УКАЗАНИЕ

19.01.2000 № 1247/1443
шифр ЭЦМ 127; ЭЦБ 150

Включение макета стрелки при ЭЦИ и ЭЦ, проектируемых по альбому ЭЦ-12-90

РНС 3

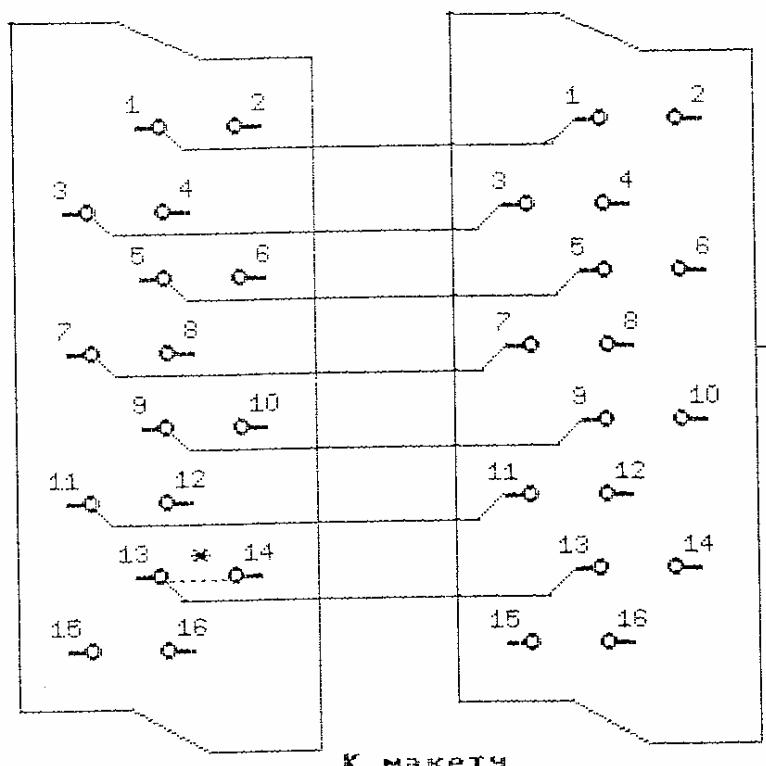
3. Для действующих устройств до внесения изменений в блоки на макетном шланге (макетном соединителе) на вилке, включающейся в кабельную розетку, следует запаять перемычку на выводах 13-14 (см. рисунок 3) для возможности установки маршрутов на неправильный путь по показанию "желтый мигающий и белый огни".

Установка перемычки 13-14 исключает обесточивание реле М в блоке С-И (СД-И), и, как следствие, исключает обесточивание реле ЗС и МГС. На светофоре в маршруте через стрелку, установленную на "макет", может гореть в том числе и зеленый или желтый (два желтых) мигающий огонь. (Такое положение не противоречит требованиям раздела 2 инструкции ЦШ/530 "Инструкция по обеспечению безопасности движения поездов при производстве работ по техническому обслуживанию и ремонту устройств СЦБ").

После выполнения изменений в блоках С-И и СД-И в соответствии с п.1 данного указания перемычка на выводах 13 и 14 макетного соединителя должна быть снята.

РНС 4

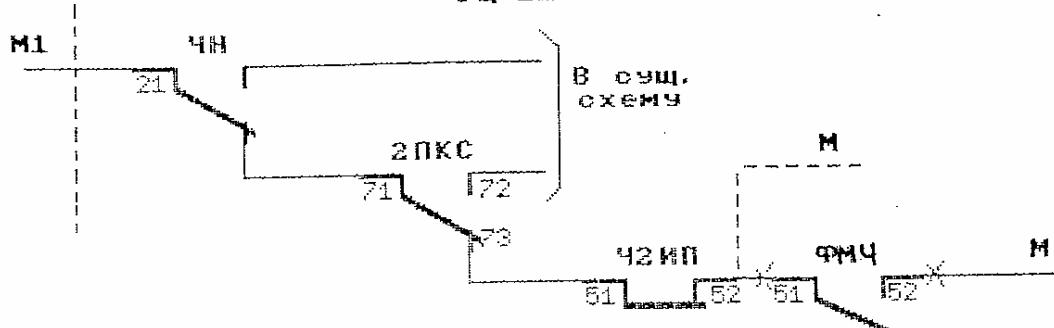
4. Схемами установки маршрутов по альбому ЭЦ-12-90 отправление на неправильный путь предусматривается только в режиме капитального ремонта по сигналу желтый или зеленый огонь. При такой сигнализации никаких изменений в схемах производить не требуется. Однако, в случае осигнализования маршрутов отправления на неправильный путь показанием "желтый мигающий и белый огни" в цепь включения мигающего сигнального реле (см. цепь 1М стр. 58) не следует включать контакт реле ФМЧ (ФМН) (см. рисунок 4).
